HOFOR A/S – Høringssvar til Fisketorvet II - Lokalplanforslag

Københavns Kommune har igangsat høring i forbindelse med Fisketorvet II - Lokalplanforslag

Kort 1

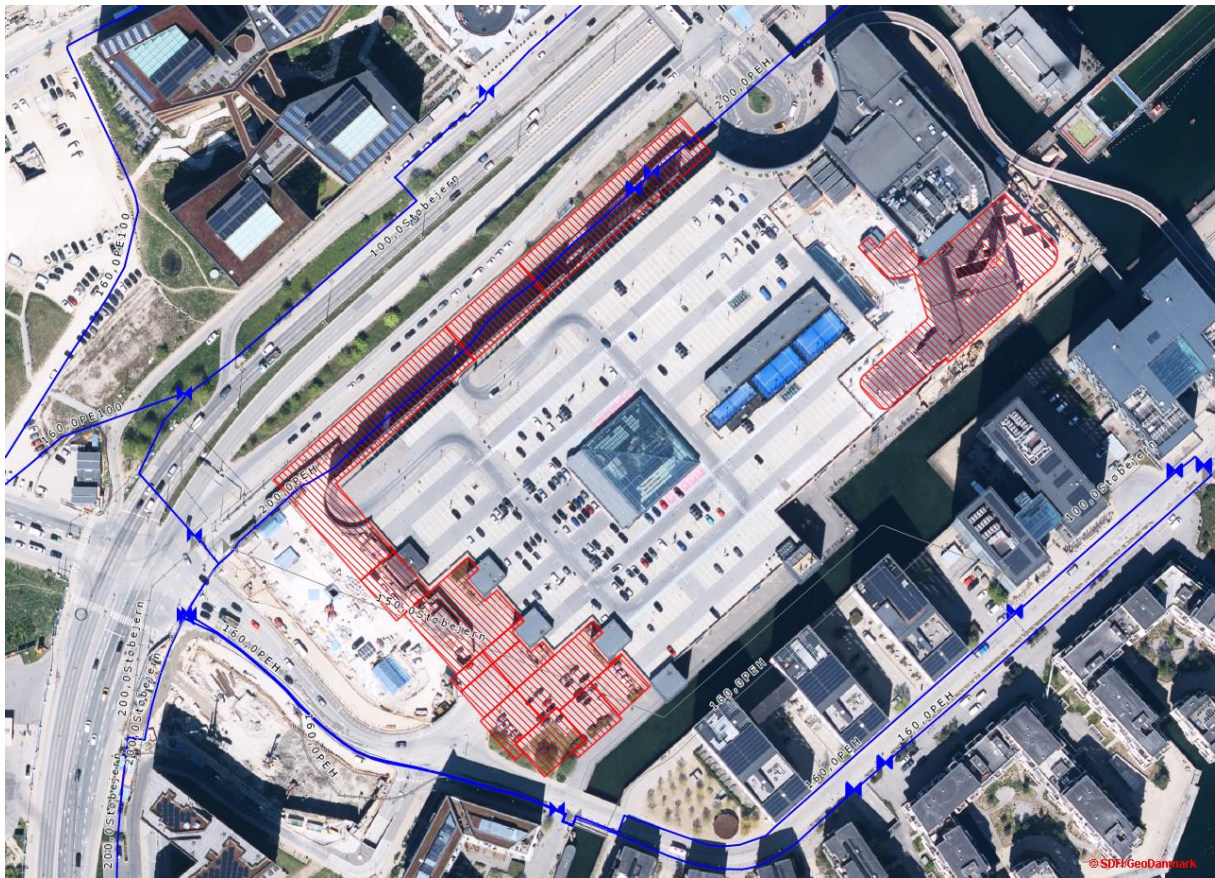
HOFOR Vand ejer en vandforsyningsledning, som er beliggende langs Fisketorvets facade ud mod Kalvebod Brygge (Kort 1). Ledningen ligger uden for det udlagte vejareal. Ledningen forsyner Fisketorvet med vand til almindelige brugsformål og brandslukningsformål. Som udgangspunkt kan ledningen ikke nedlægges uden store konsekvenser for forsyningen til Fisketorvet.

HOFOR Vand ønsker at indgå i en dialog med Fisketorvets rådgiver omkring vandforsyningsledningen, dens beliggenhed og den fremtidige forsyning til Fisketorvet.
